改善箇所説明図

基準不適合の内容

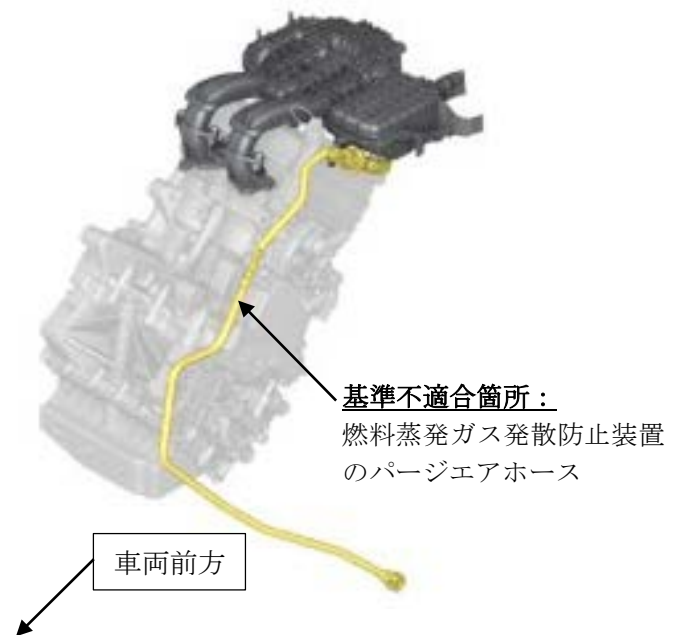
モータ駆動用電力を発電する原動機（レンジエクステンダー）において、蒸発ガスを燃料蒸発ガス発散抑止装置（キャニスター）から原動機に送るホース（パージェアホース）の配索が不適切なため、当該ホースが電源ケーブルと干渉することがある。そのため、走行時の振動等によりホースが損傷して損傷箇所から蒸発ガスが漏れ、漏れた蒸発ガスが触媒等の高温部位にかけると、最悪の場合、火災に至るおそれがある。

全車両、パージェアホースを点検し、損傷がない場合は、干渉防止用プロテクターおよびケーブルストラップが装着されているか確認し、装着されていない場合は追加する。なお、パージェアホースが損傷している場合は、新品に交換する。
